[文書番号] UH002-00009
[発行] 2026年5月29日
[標題] フラットケーブルの仕様および外観変更のお知らせ
[対象] 下記型式

性能向上のため、適応型式の仕様と外観を一部変更します。

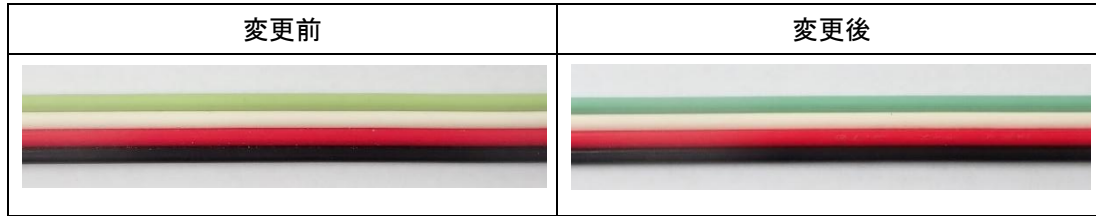
FK4-075-100:ケーブル被覆色(緑)の色味

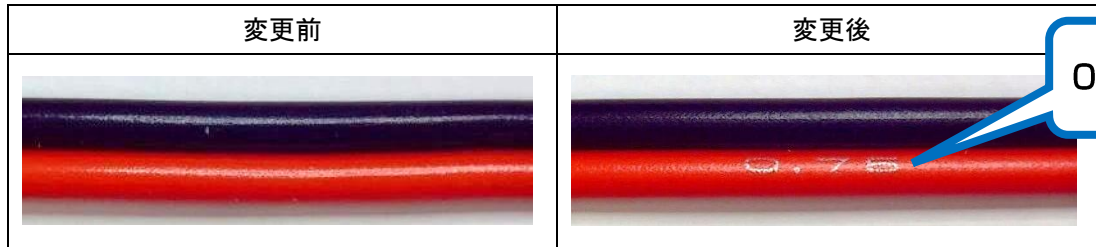
FK2-075-100:ケーブル被覆(赤)に印字(0.75)追加

0.75 を印字
